C. j. KRPB-202487-1/ČJ-2020-0600DI-PRO

"Návrh přechodné úpravy provozu - Brno, Vlhká - překop" - stanovisko.

VÝKRES
SITUACE - DOPRAVNĚ INŽENÝRSKÉ OPATŘENÍ

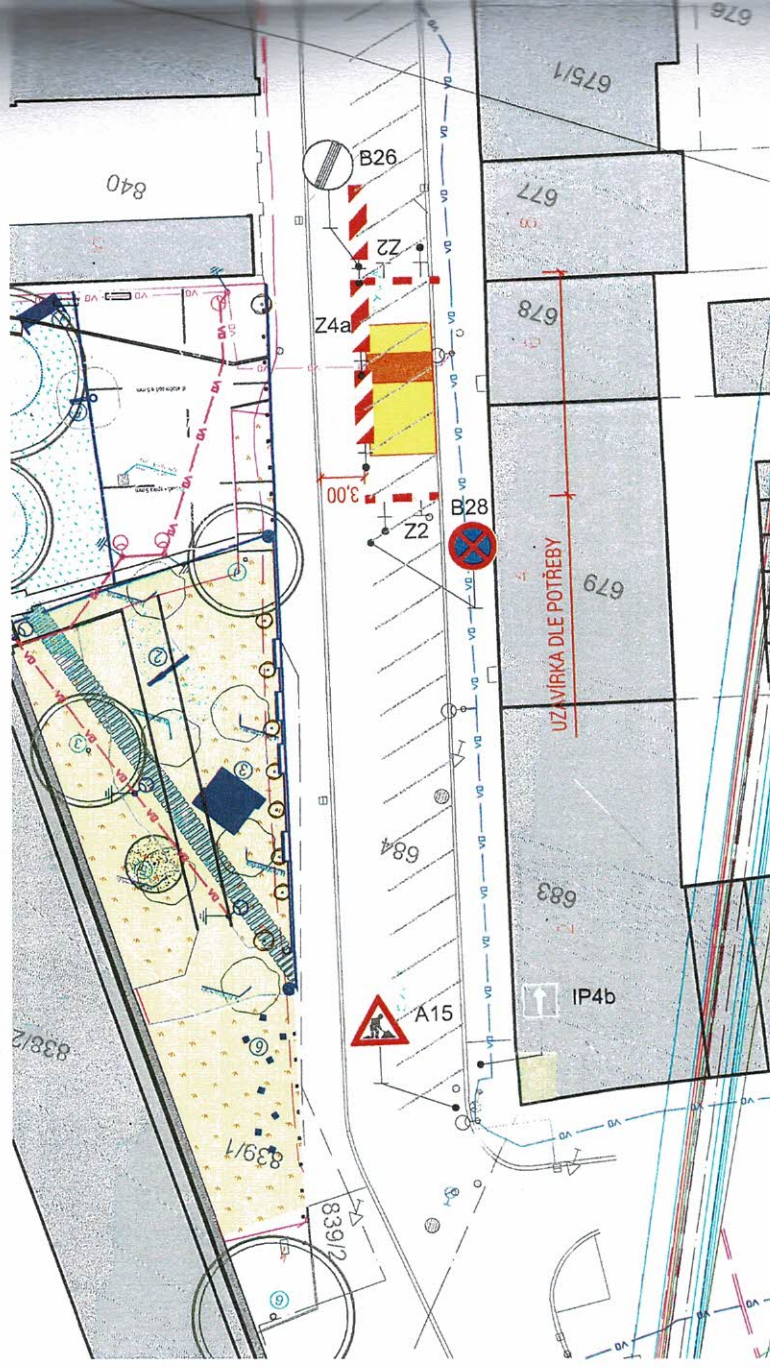
- DZ B28 pro vyklizení parkovacích stání je třeba orientovat dle kolmých stání a doplnit dodatkovou tabulku s datem realizace a směrem platnosti. Současně DZ není umístěno v souladu s TP 65 a 66 v komunikaci;
- na místo B26 osadit buď B28 s dodatkovou tabulkou "konec úseku" nebo vyznačením pokračování příslušného způsobu parkování. Dle TP 65 se DZ B26 neužívá pro ukončení zákazu vyplývajícího z DZ B28;
- na DZ Z2 osadit C4b a S7 v případě první etapy a v případě etapy druhé je vhodnější užití troj-světla na Z4.
